## **WYJAŚNIENIA I ZMIANA TREŚCI SIWZ**

Dot.: postępowania o udzielenie zamówienia publicznego prowadzonego w trybie przetargu nieograniczonego znak A/ZP/SZP.251-2/17 na dostawę:

### **„Kolumn medycznych i lamp operacyjnych oraz zabiegowych”**

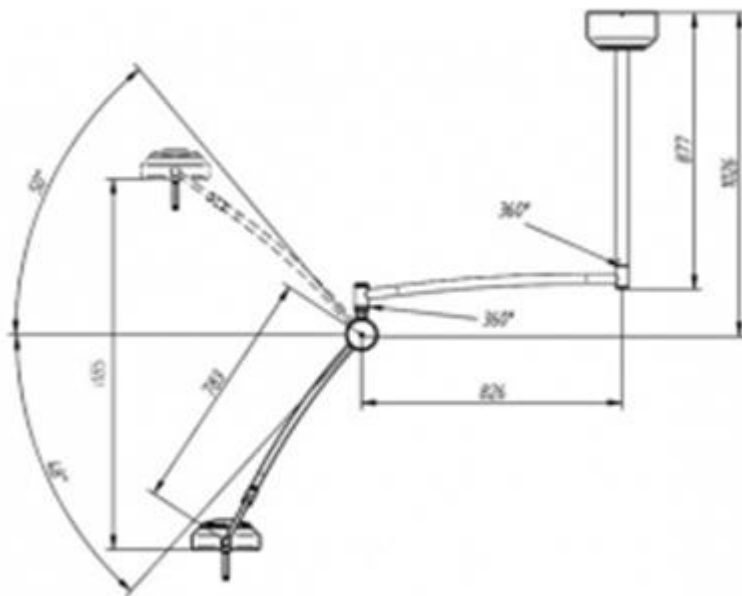
Czy Zamawiający wyrazi zgodę na lampę z ramionami jak na zdjęciu poniżej?

Tak, Zamawiający wyraża zgodę na wyżej przedstawioną lampę.
